## 計画部会の活動状況について

◆建築物のデザイン協議事項（虎ノ門一丁目東地区）

○建築物のデザイン協議事項（赤坂二・六丁目地区開発計画）

○建築物のデザイン協議事項（渋谷駅桜丘口地区（桜丘町1地区））

図-4

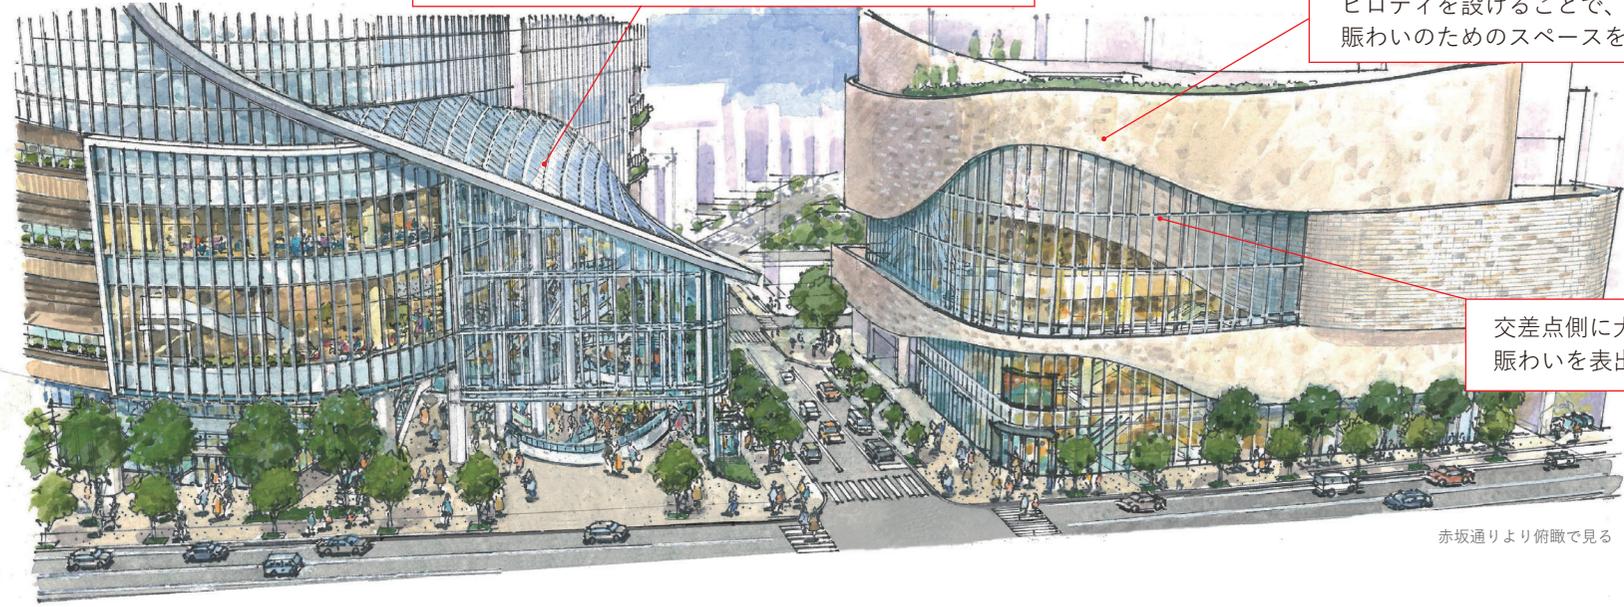
<p>■東京都景観審議会計画部会 (令和4年2月15日)</p> <p>1. 高層棟のデザインは、各方面からの見え方を十分に検証するとともに、周辺からの圧迫感の軽減に配慮し、デザインコンセプトとしている両棟の中低層部へと流れる曲線ラインの優美さなどについて精査し、より高質なデザインの具体化を図られたい。</p> <p>2. 赤坂通り沿いの魅力ある快適な歩行者空間の形成や、一ツ木通りなどとの関係を意識した低層部のデザインについて、交通処理のあり方や、歩道の整備も含め、ゆとりある沿道の景観形成に貢献するよう検討されたい。</p> <p>3. 地下鉄の駅からつながる駅前広場は、地下から地上への空間や動線も含め、駅とまちが一体となり、まちの象徴となる賑わいの創出を図るデザインの検討をさらに進め、公共空間としてふさわしい空間の形成を図られたい。</p>	<p>中低層部のデザインが、より高質なデザインとなるように周囲からの見え方に配慮しながら、引き続き検討を深めていく。</p> <p>低層部のデザイン、外構計画において、周囲との関係を意識し、ゆとりある沿道の景観となるように引き続き検討を深めていく。</p> <p>駅からつながる駅前広場空間のデザインについて、公共空間としてふさわしい空間となるように引き続き検討を深めていく。</p>
--	--

赤坂通りに対して開かれた大屋根が人々を迎え入れる

丸みを持つ平面計上とし、地上部を後退させピロティを設けることで、街へも圧迫感を軽減し、賑わいのためのスペースを形成

交差点側に大きく開かれた外装とし、賑わいを表出

図-5

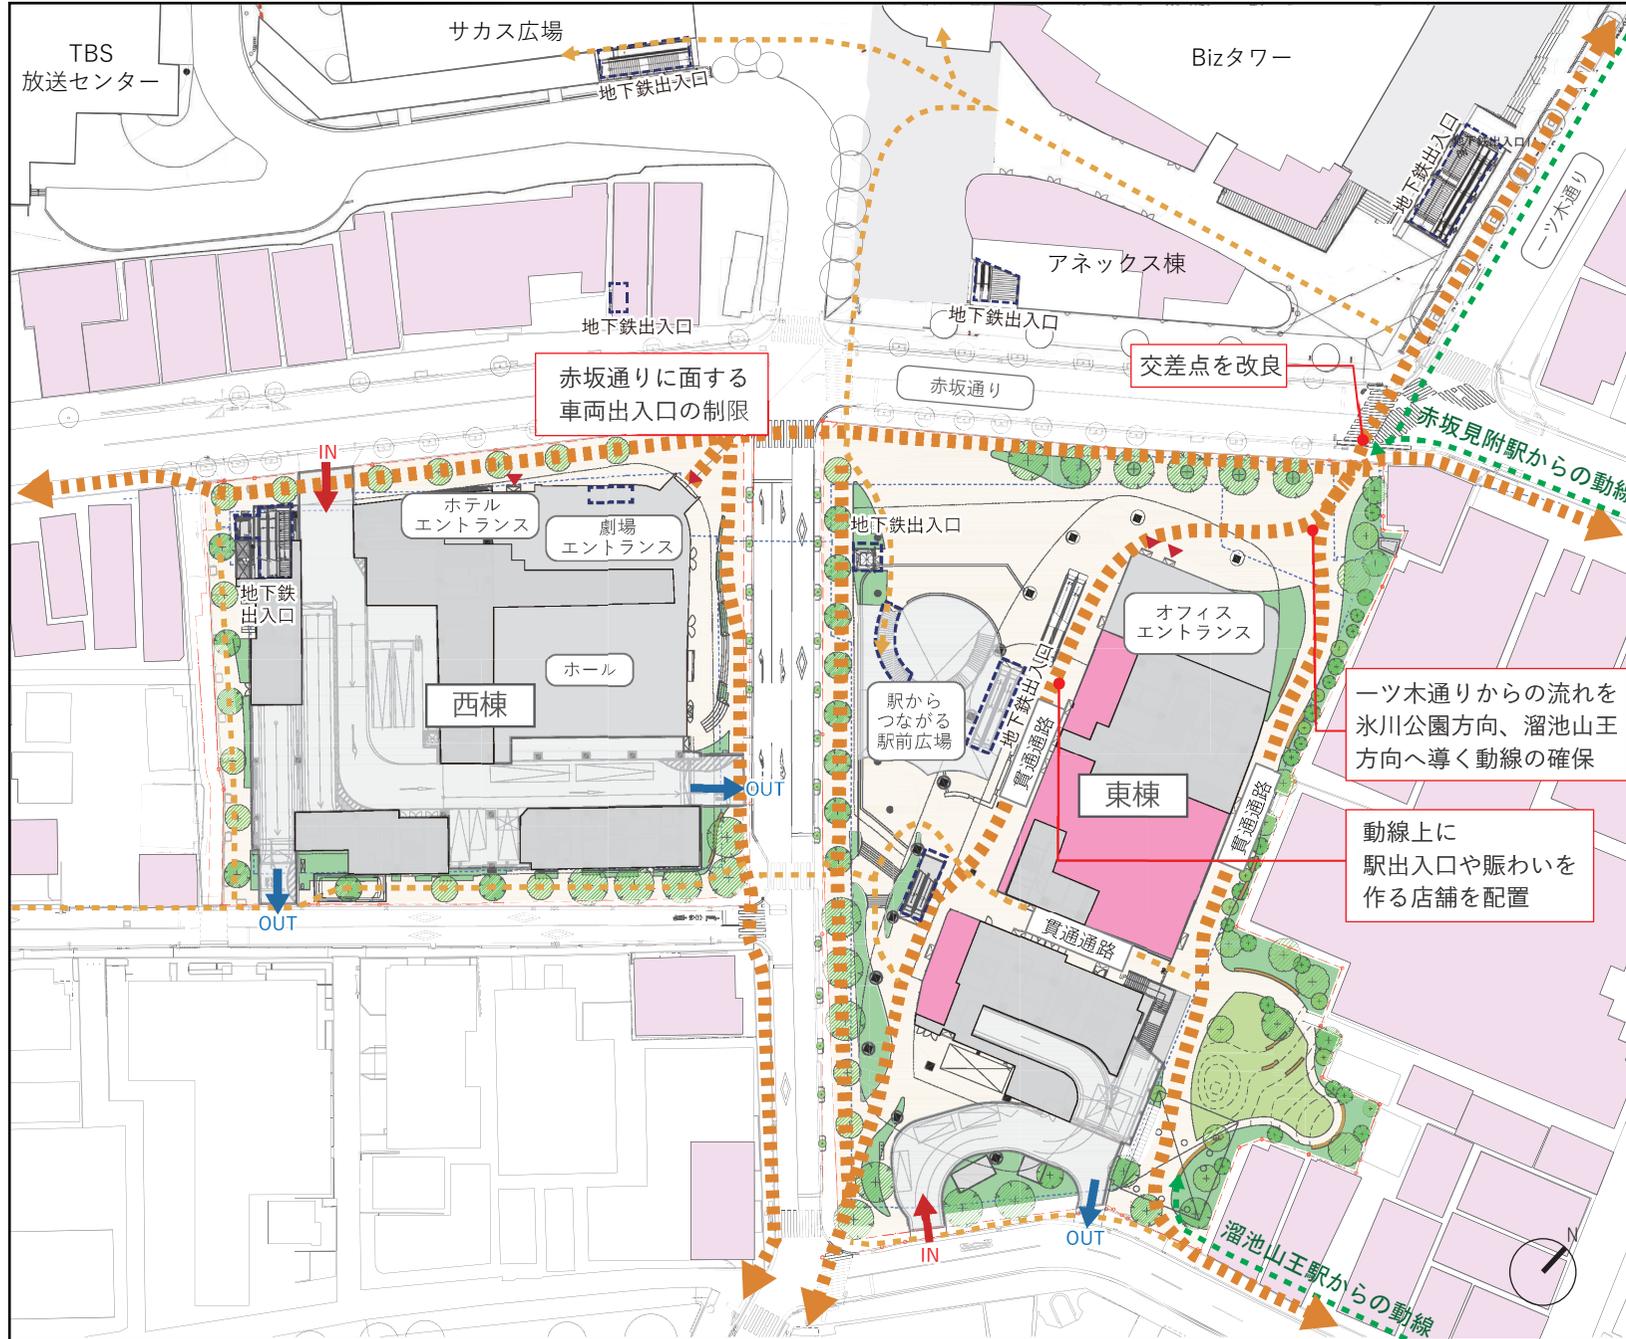
計画部会の意見を踏まえた都の見解	事業者側の対応
<p>■東京都景観審議会計画部会 （令和3年2月26日）</p> <p>1. 隣接街区との連携も考慮しながら、地域全体の魅力を高める観点で、当地区の都市再生における位置づけや役割を整理し、赤坂の歴史性も踏まえ、それにふさわしいデザインの方向性を検討されたい。</p> <p>2. 高層棟のデザインは、各方面からの見え方を十分に検証するとともに、計画地内の各棟の中低層部は、周辺からの圧迫感の軽減に配慮したデザインをさらに検討されたい。</p> <p>3. 赤坂通り沿いの魅力ある快適な歩行者空間の形成や、一ツ木通りなどとの関係を意識した低層部のデザインについて、交通処理のあり方も含め、沿道の景観形成に貢献するよう検討されたい。</p>	<p>赤坂は江戸時代から現代まで文化を発信し、エンタテインメントの集積地として賑わい栄えてきた。赤坂駅のランドマークとして、時代が変わっても変化・風化しないよう赤坂の歴史性や文脈を捉えたデザインとした。（図-1）</p> <p>中低層部は高層部から続く縦方向の重なりを連続させながら、その重なりを横方向に流す（大屋根と接続させる）ことでボリュームの切り替えをゆるやかに行い、圧迫感を軽減する。（図-2）</p> <p>重なりの横流れによって生まれた低層部は、異なるガラス素材の採用やテラス等で高層部とデザインの切り替えをおこない、高層部とは異なる顔づくりを行った。（図-3）</p> <p>赤坂通りに対して開かれたガラスの大屋根や圧迫感の軽減に配慮した西棟の外装によって、開放的な明るい歩行者空間を提供する。（図-4）</p> <p>東棟北東側にはテラスを設け、一ツ木通りからの見え方に配慮した。</p> <p>歩行者動線計画においては主動線上に駅まち空間や店舗を配置することで駅から街、街から駅への歩行者の流れを意識した。また、赤坂通りには極力車両出入口を設けず沿道景観の連続性、快適な歩行空間の確</p>

<p>4. 地下鉄の駅からつながる駅前広場は、地下から地上への空間や動線も含め、駅とまちが一体となったまちの象徴となる賑わいの創出を図る空間となるデザインの検討を進められたい。</p> <p>5. 計画の進捗に伴い、段階的に協議を行い、各街区の基本設計時など、都と調整し適切なタイミングで当部会に諮りながら、東京都心の新たな拠点にふさわしい計画となるよう検討を進められたい。また、竣工後のエリアマネジメントのあり方も含めて計画を十分に検討されたい。</p>	<p>保を行った。唯一西敷地にて車両出入口がある部分では、当該車両出入口以西に地下鉄出入口を設けることで、歩行者と自動車の交錯を避けるように配慮した。(図-5)</p> <p>地下から地上へ繋がる象徴的な階段と吹き抜けを中心に設け、駅と街の一体感を形成する。駅からつながる駅前広場全体をガラスの大屋根で覆うことで、自然光の入る開放的な明るい駅まち空間とする。単なる移動空間とならないよう吹き抜けに面して各階層に店舗等を配置することで重層的な賑わいのある空間とする。(図-6)</p> <p>引き続き運営面については検討・調整を行う。</p>
--	--

赤坂通りに面する  
車両出入口の制限

交差点を改良

一ツ木通りからの流れを  
氷川公園方向、溜池山王  
方向へ導く動線の確保

動線上に  
駅出入口や賑わいを  
作る店舗を配置

資料1

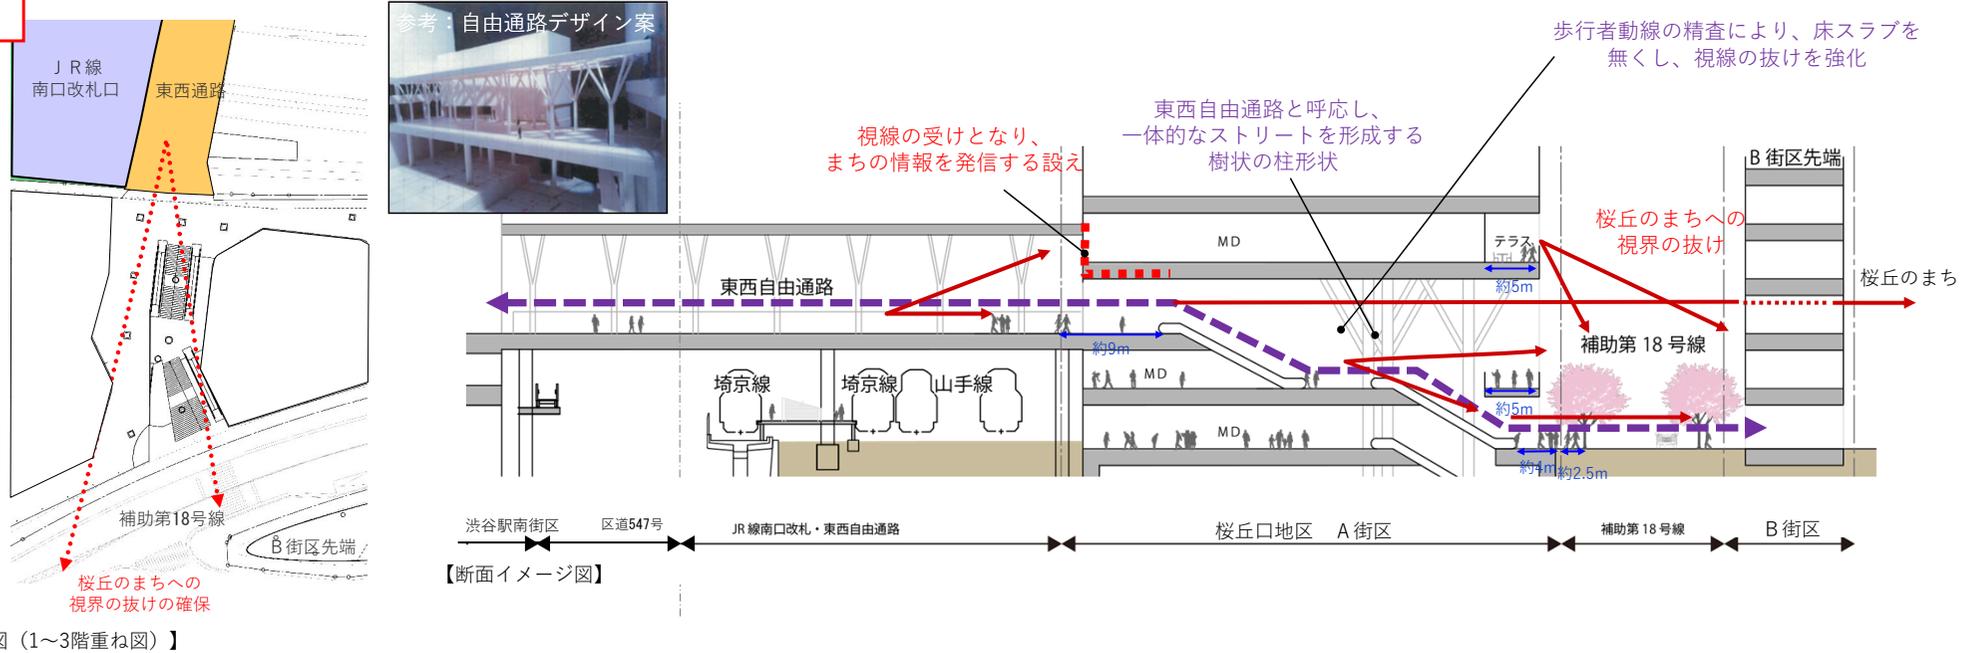
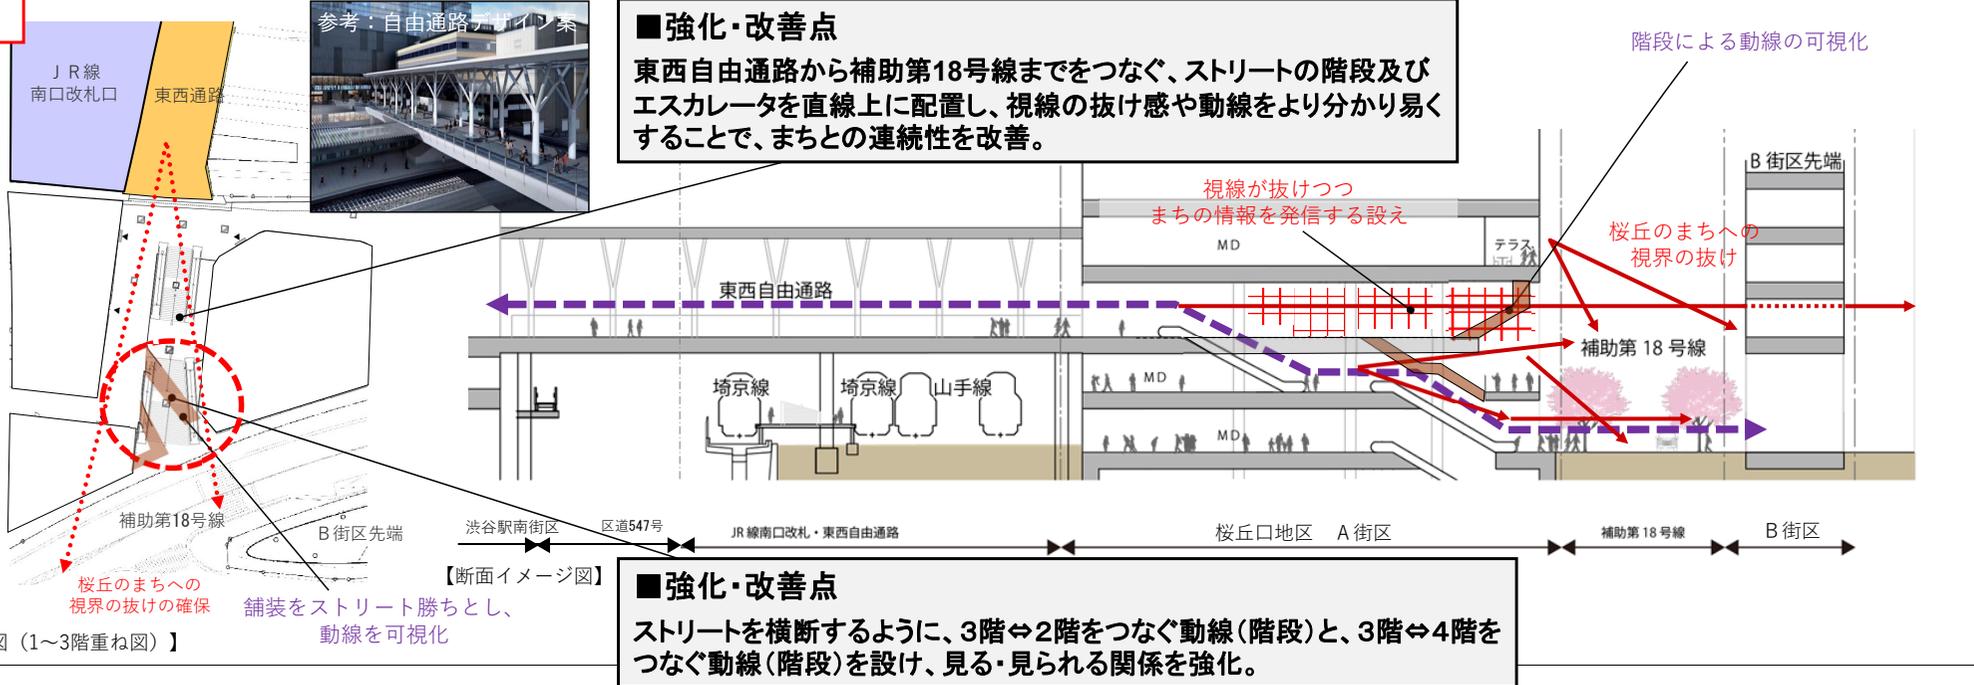
1. 駅や周辺市街地につながるアーバン・コアやストリートなどの歩行者ネットワークはゲート性や視認性の向上に配慮すること。また、さまざまなアクティビティを受けとめる桜丘の広場デザインを検討し、デッキや広場、通路等とその周辺部で構成する一体的な空間が公共空間としてふさわしいものとなるようデザインの深度化を図ること。さらに渋谷三丁目21地区から当地

- ・ 補助第18号線に面した大開口、浮遊する階段により自由通路を介して接続するストリームと呼応した都市スケールの新ゲートを形成します。【資料1, 2】
- ・ 回遊動線と人を引き付ける商業共用部の滲みだしにより、積極的ににぎわいを誘導して外部に表出するアーバン・コアとします。【資料3】
- ・ アーバン・コアを、B棟先端棟とも関連する角丸の形態によりどこから見ても認識しやすい特徴的な外観を形成し、回遊動線と人を引き付けます。【資料3】
- ・ 高層棟デザインについては、上部のボリュームを、周辺街区と呼応する文節を残したシンプルなデザインとします。【資料4】

- ・ 2⇄3階の動線を設けることで、アーバン・コアの視認性と、回遊性を改善
- ・ 縦動線を表出することで“見る・見られる”の関係を強化し、周辺街区と呼応する賑わいを演出
- ・ 各所に配置することで共用部との境界をあいまいにするようグリッドシステムを計画
- ・ 門型デザインと照明によるゲート感を演出
